S a t z u n g

zur Änderung der in Anlage 1 und Anlage 2 aufgeführten Bebauungspläne hinsichtlich der Zulassung von Dachaufbauten

GROßE KREISSTADT HORB A.N.

DACHAUFBAUTEN

§ 2 (1) a. SATTELDACHGAUBE
(giebelständige Gaube)

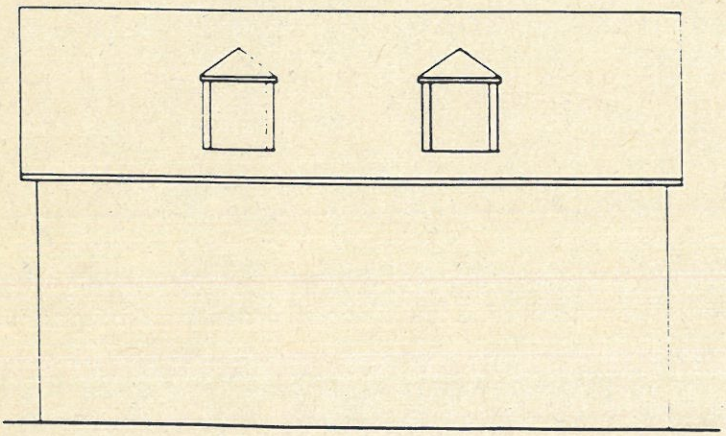
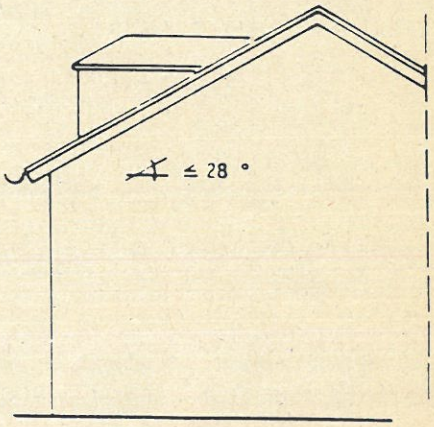
Folgende Dachaufbauten sind ab einer Dachneigung von einschließlich 28° entsprechend den beigefügten Systemskizzen zulässig:

a) Giebelständige Gauben mit Sattel- und Walmdach,

§ 2 (1) b. DREIECKSGAUBE

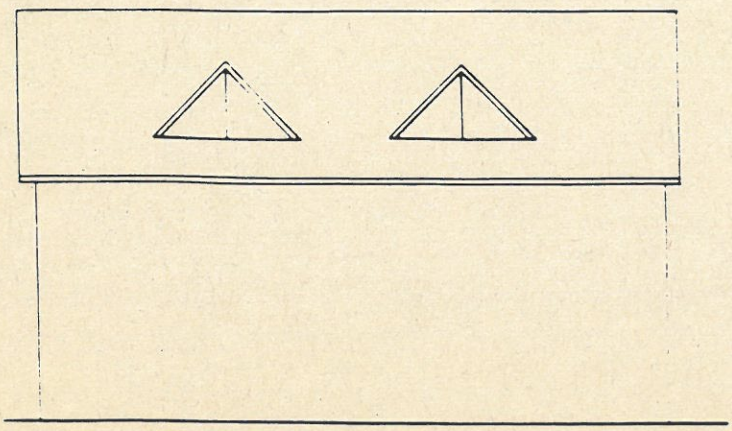
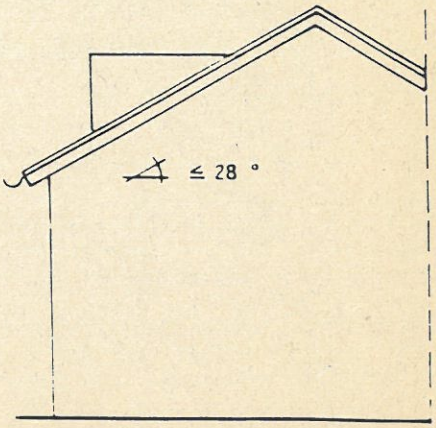
b) Dreiecksgauben.

§ 2 (2) a. SCHLEPPGAUBEN

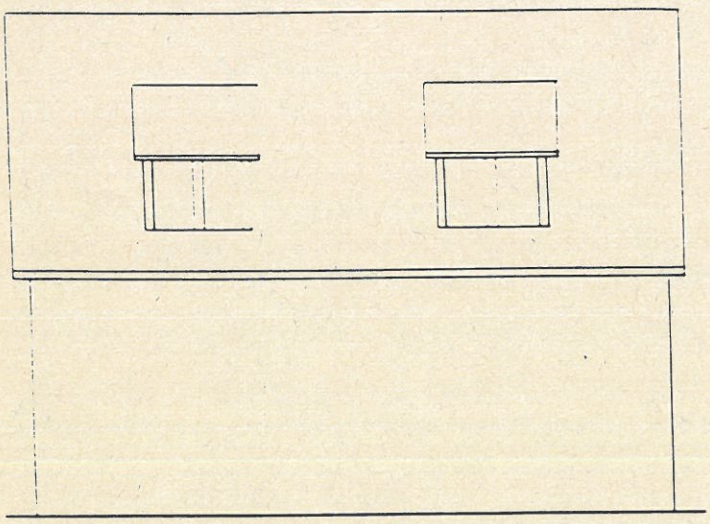
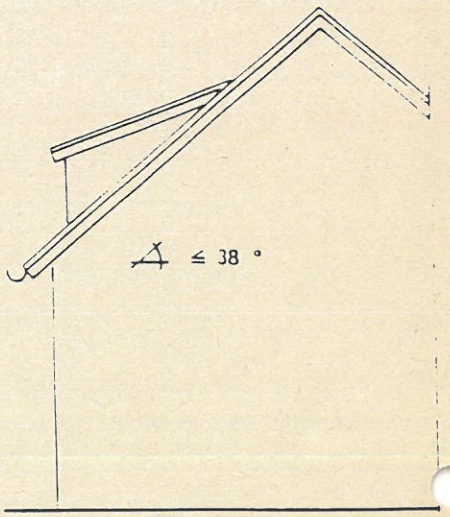
Ab einer Dachneigung von einschließlich 38° sind auch folgende Dachaufbauten entsprechend den beigefügten Systemskizzen zulässig:

a) Schleppgauben und

§ 2 (2) b. OCHSENAUGENGAUBEN

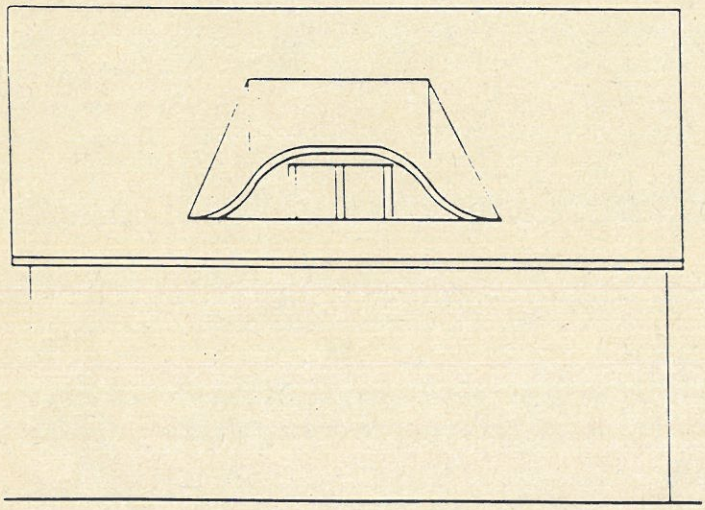
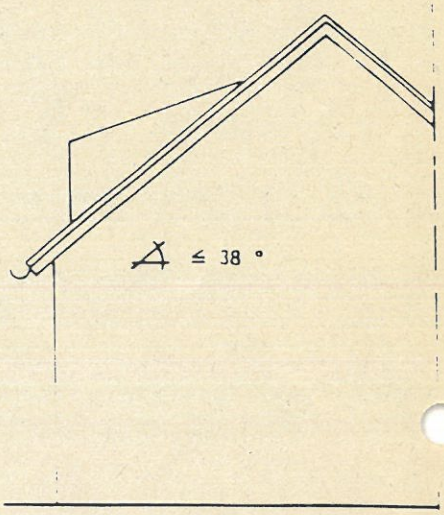
b) deren abgewandelte Sonderform wie Ochsenaugengauben und Fledermausgauben.

§ 3 (2) und (3)

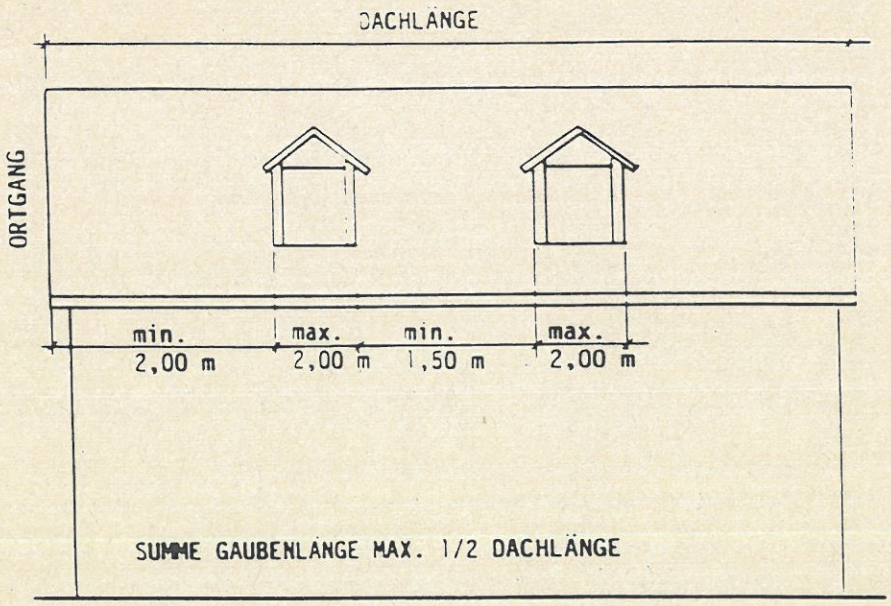
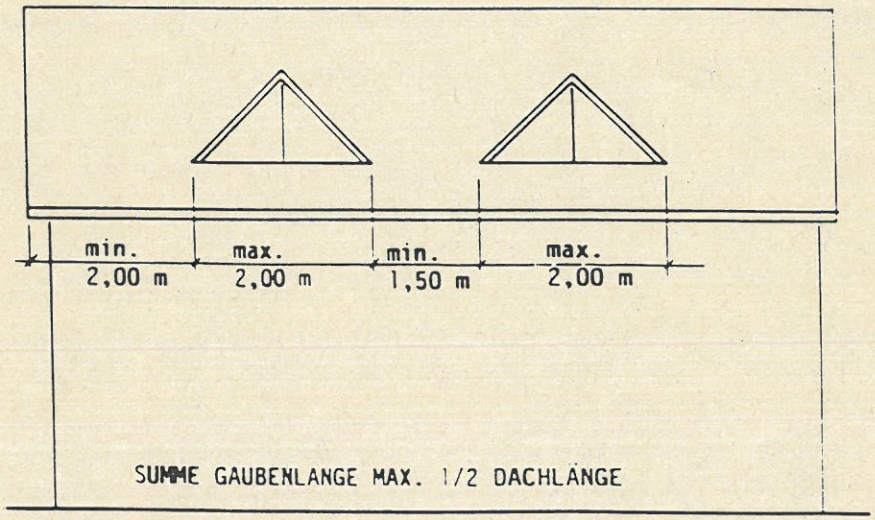
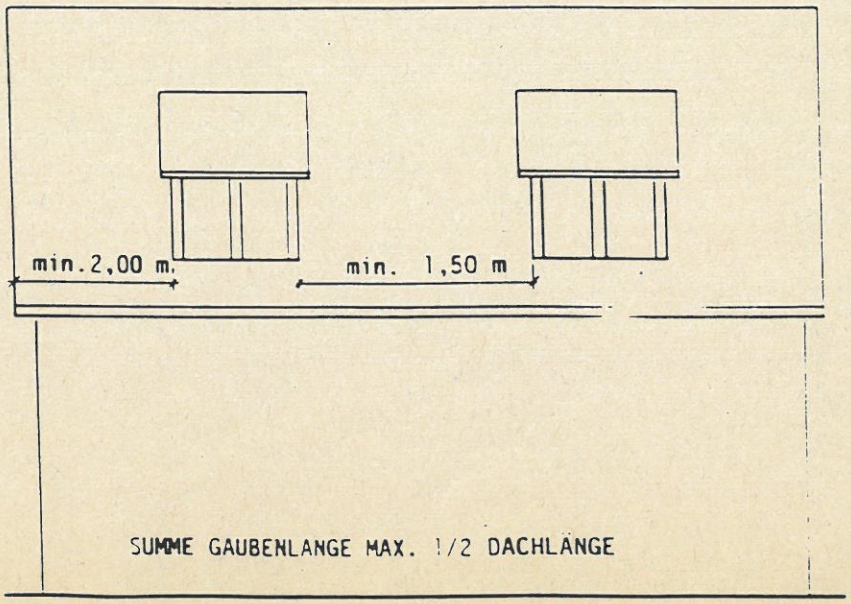
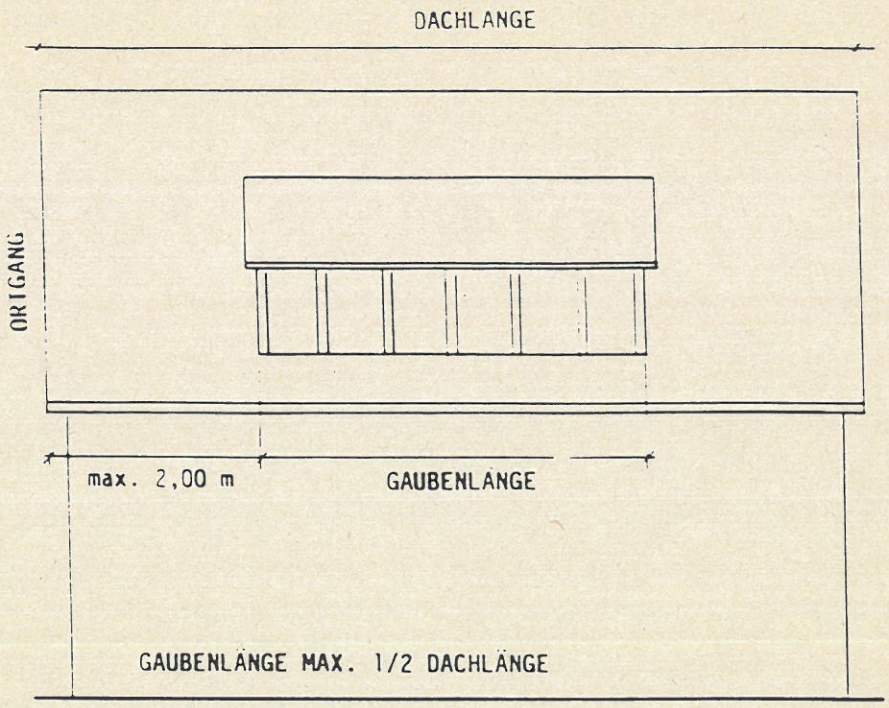
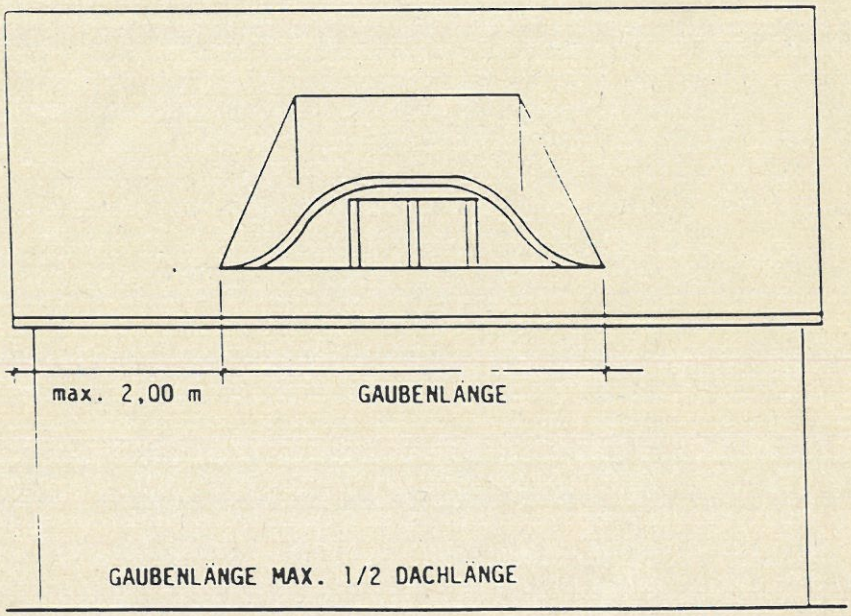
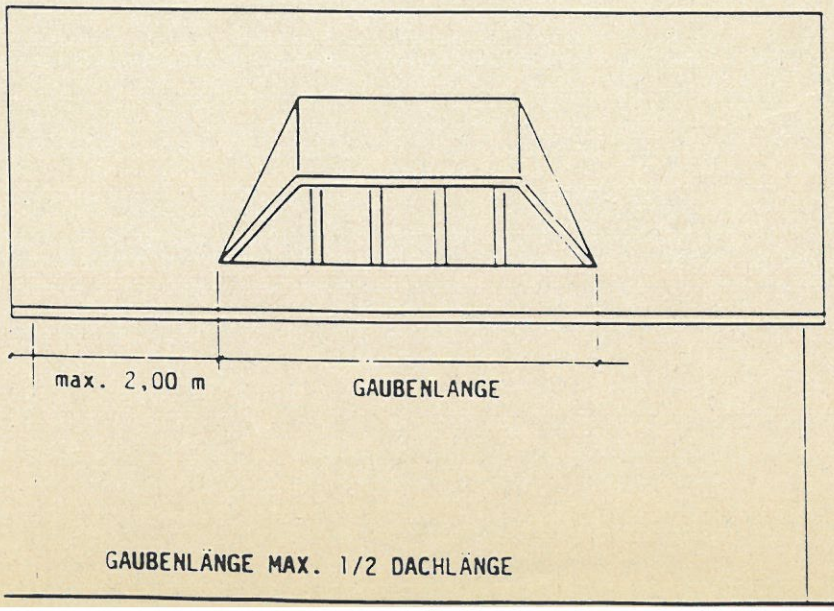
(2) Die Länge der Gaube bzw. die Summe der Längen einzelner Gauben darf die Hälfte der Dachlänge nicht überschreiten. Die Länge der einzelnen Gaube nach § 2 Abs. 1 darf 2,00 m nicht überschreiten.

(3) Vom Ortgang (Dachkante) ist ein Mindestabstand von 2,00 m und zwischen den Gauben ein Mindestabstand von 1,50 m einzuhalten.

§ 3 (4) und (5)

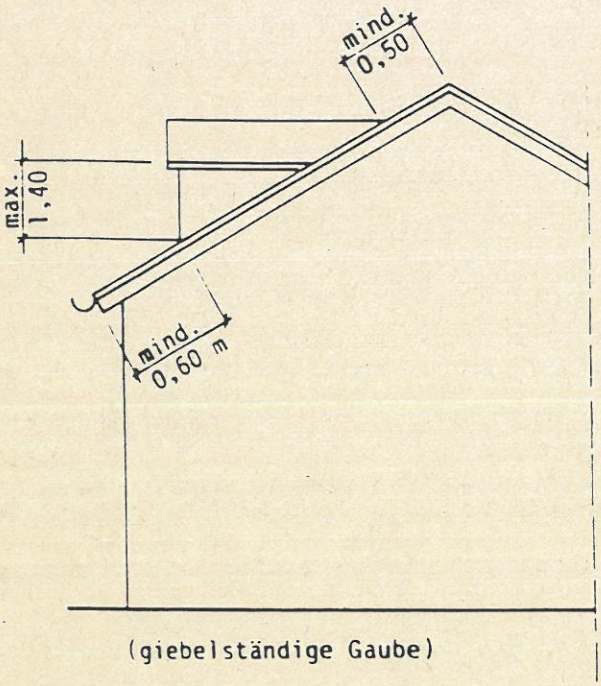
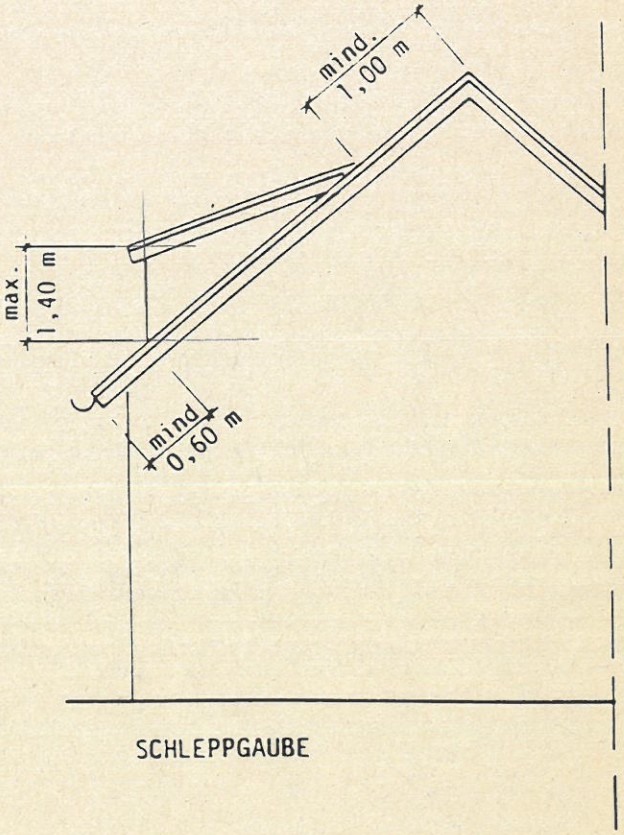
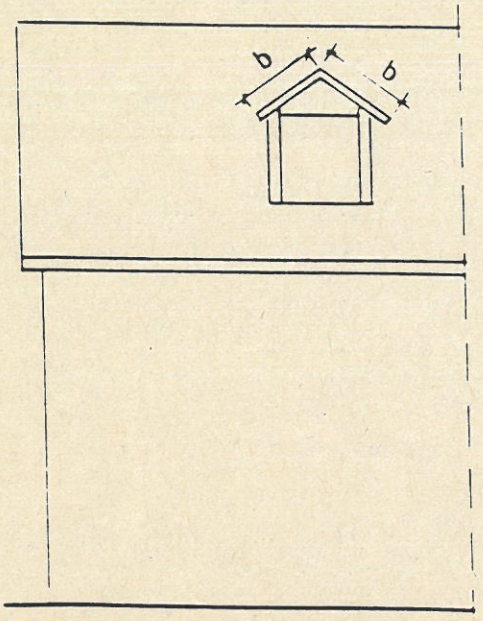
(4) Die maximale Höhe der Gauben darf, gemessen von der Oberkante Dachhaut des Anschnittes mit dem Hauptdach an der Traufe bis Oberkante Dachhaut (Traufe) am Dachaufbau, 1,40 m nicht überschreiten.

Der Abstand des Anschnittes zur Traufe muß mindestens 0,60 m umfassen.

(5) Der Anschnitt des Gaubendaches mit dem Hauptdach muß

a) bei Schleppgauben mindestens 1 m
b) bei giebelständigen Gauben mindestens 0,5 m

an der Dachhaut gemessen unter dem Hauptfrist liegen.

§ 3 (7)

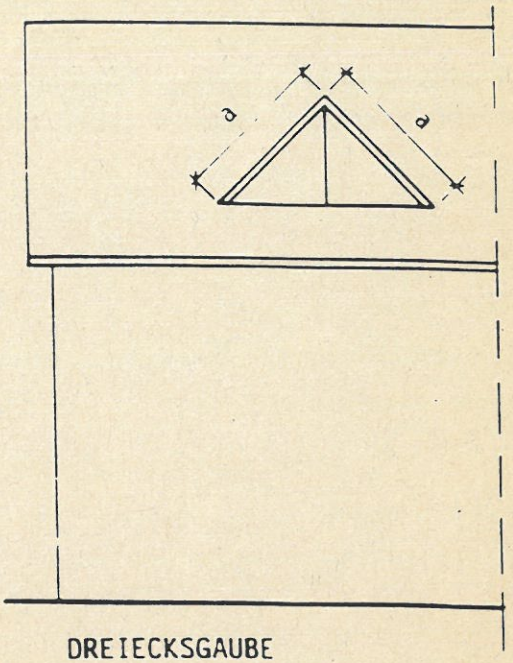
(7) Die Ortgangseiten der Dreiecks- und giebelständigen Gauben müssen gleichschenklig sein.
